訂正のお願い

2006.5 株式会社自研センター

- * No.J-194 ホンダ ライフ 2005年7月 (JB1,JB2系) を下記の通り訂正いたします。
- P.17 B100 片側フロントフェンダパネル脱着 指数テーブル欄の一部を追加訂正のため、差し替え願います。
- **P.18 B110 片側フロントフェンダパネル取替** 指数テーブル欄の一部を追加訂正のため、差し替え願います。

B100 片側フロントフェンダパネル脱着

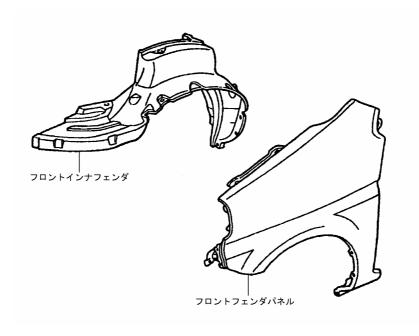
▶フロントフェンダパネルのボルトがドアミラーAssyの裏側にあり、フロントドアを開けても工具が入らないため本項目にドアミラーAssyの一部縁切(配線以外の取付部を取外し、ドアミラーAssy本体をずらしてフロントフェンダパネルのボルトを取外す)作業を含んだ。

フロントバンパ、ヘッドライトおよびフロントサイドカウルトップAssy取外し状態 (含) フロントインナフェンダおよびドアミラーAssy 一部縁切 指 数

0.40
